泊発電所3号機
審査会合における指摘事項への
回答について

平成26年2月18日
北海道電力株式会社

原子力発電所の新規制基準適合性に係る審査会合における指摘事項に対する回答

原子力発電所の新規制基準適合性に係る審査会合における指摘事項に対する回答

図1 泊発電所支援体制の概略図

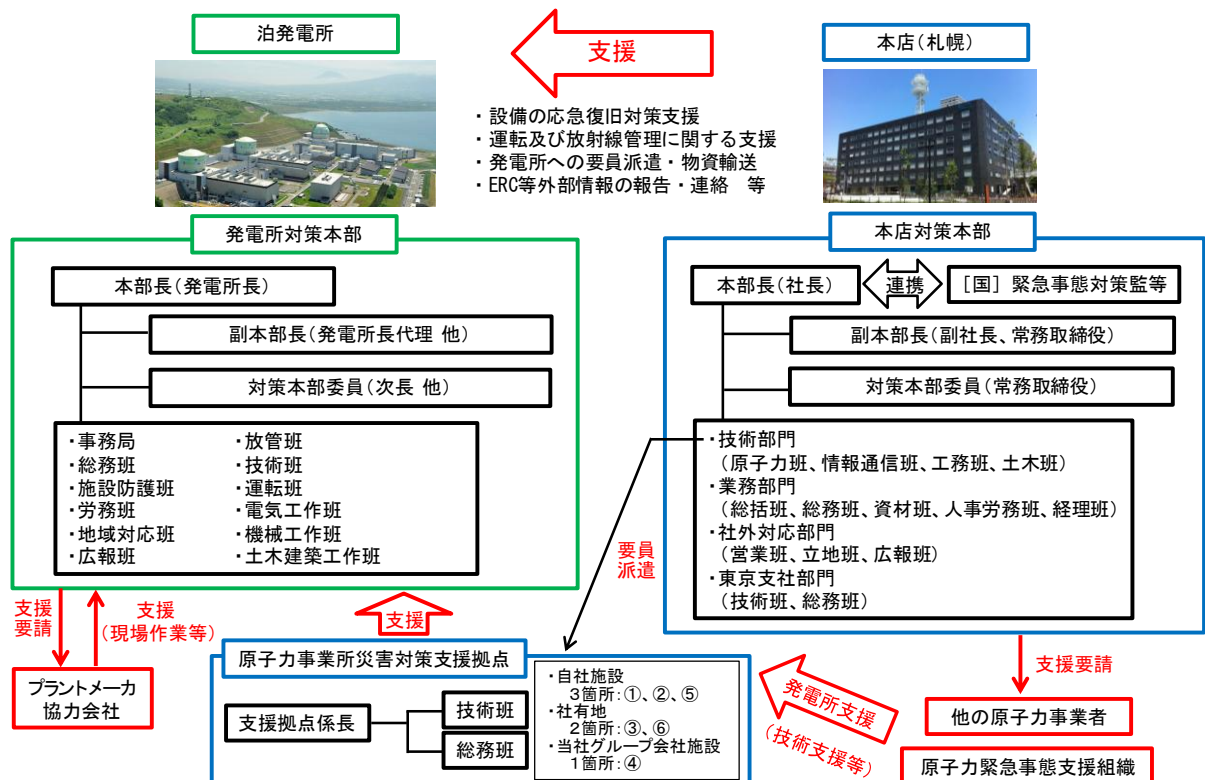
No.	指摘事項
1219-10	支援拠点の活用の際し、予め先遣隊を派遣するなど、対策本部が設置される前の準備の要否を検討すること。
1219-12	本店対策本部及び外部からの支援について改めて説明すること。

泊発電所で重大事故等及び大規模損壊が発生した場合、発電所対策本部は本店対策本部と協力して事故対応に当たるとともに、原子力緊急事態支援組織、他の原子力事業者、協力会社等からの支援を受けられる体制としており、その支援体制の概略図を以下に示す。
